GOODWAY LTD	MODEL NAME pony	PROJECT NO B5187	DOCUMENT TYPE Protel99
DESCRIPTION	Ponies Stable --Main Board		DOC. REV Ver0.4
DOCUMENT NO	SC-FEB5187-A-001		SIZE A4 / SHEET 1 of 2
CORRESPONDING PCB P/N	M4P-FEB5187MB-04/TB-07/IB-00		
FILE NAME	PM4P-FEB5187MB/TB/IB-002		
DESIGNED BY: DATE:	DRAWN BY: lth DATE: 2003/05/23	CHECKED BY: DATE:	APPROVED BY: DATE:

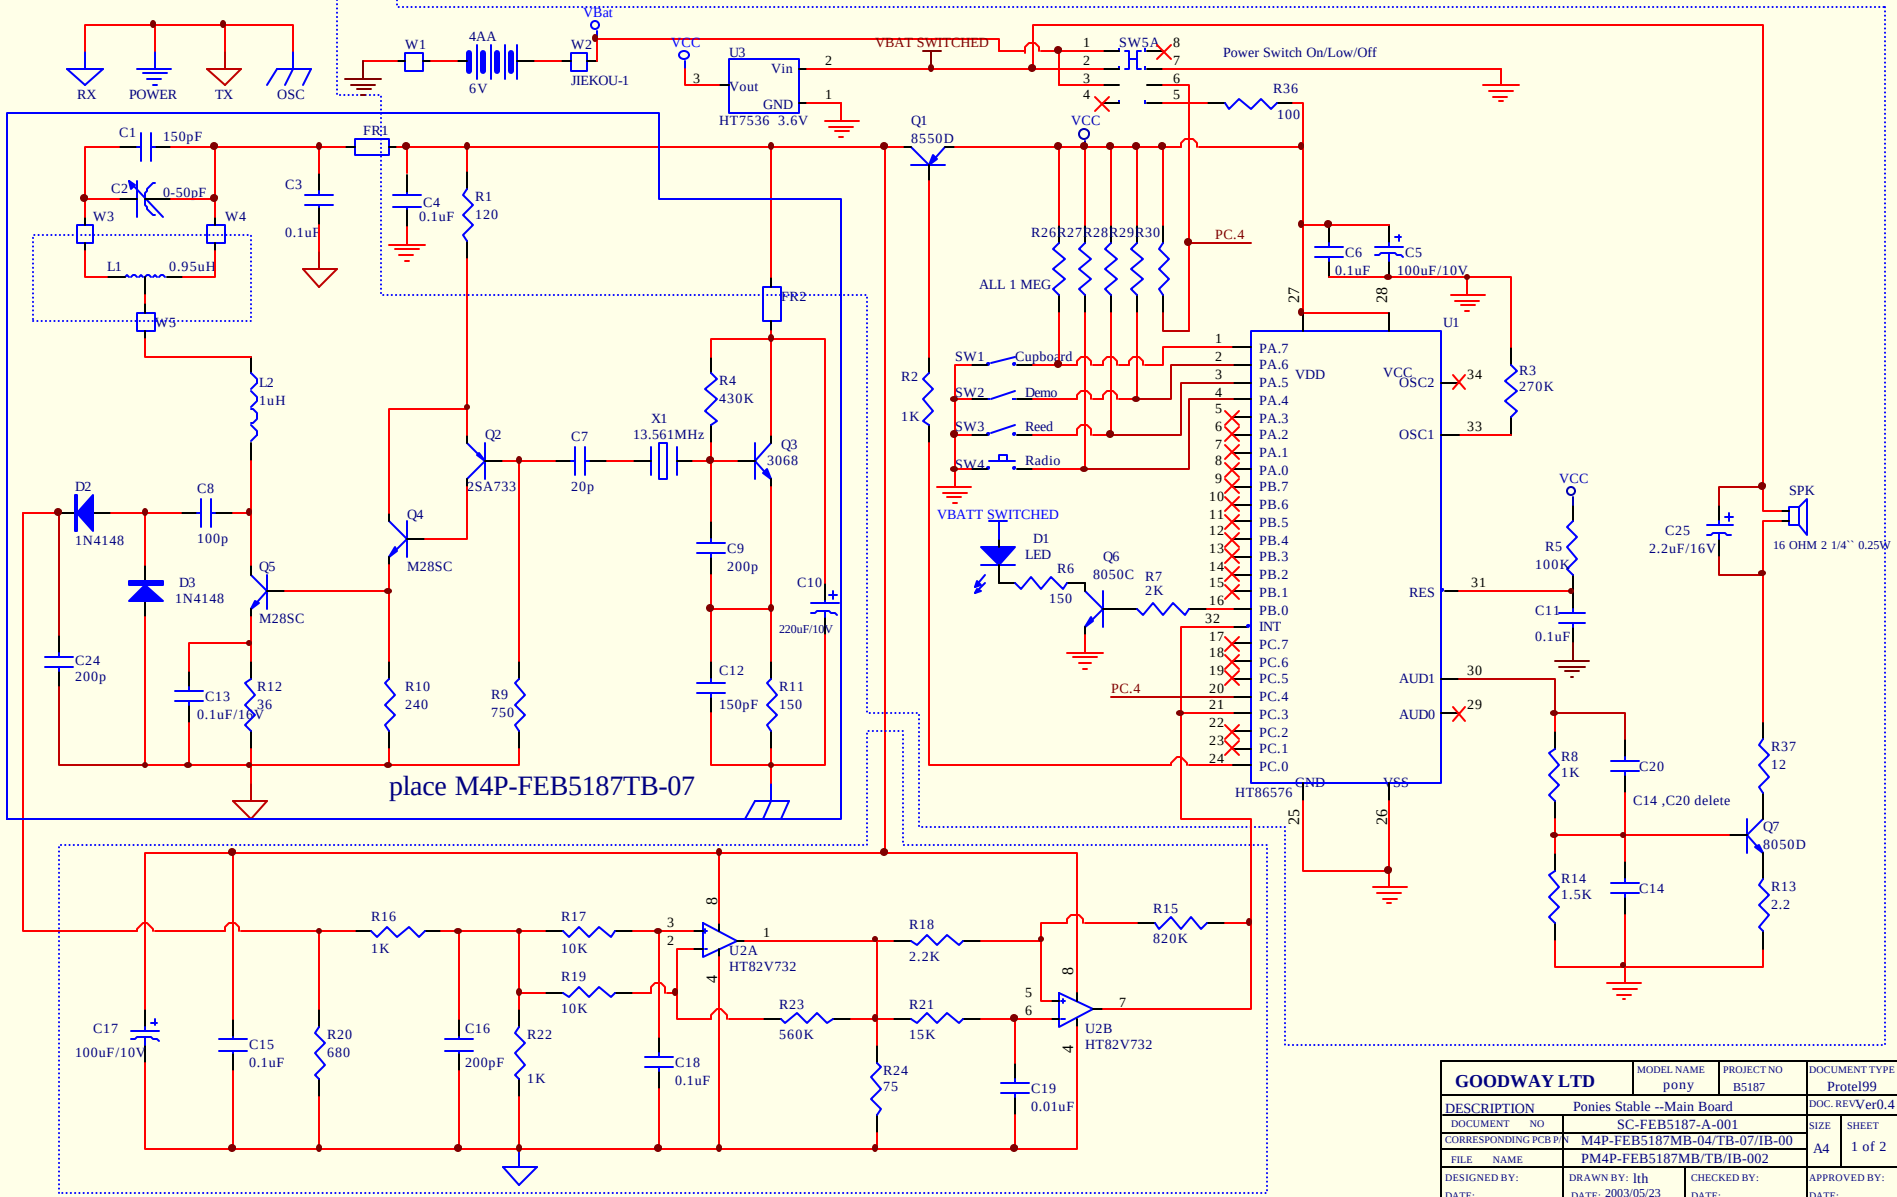
REV		PROJ STAGE	CHANGE BY	APPROVE BY	EFFECT DATE
02	Chang R21=2.2K to 10K;R8=1k to 820;R14=750 to 680; C20=0.1uF to 0.22uF;C14=1uF to 0.1uF,C1=180 to 150PF,C9=18 to 200pF,C12=68 to 150pF,R4=430K to 200K,L2=1.2uH to 1uH; ADD R37=12;	FEP	lth	lth	
03	ADD R13=2.2, C25=2.2uF, C24=200PF; Del FR3, C23=100PF,R35=100K,C14=0.1uF,C20=0.22uF; R21=10K to 15K,R4=200K to 430K, R3=100K to 270K,R8=1K ,R14=1.5K, R6=150.	FEP	lth	lth
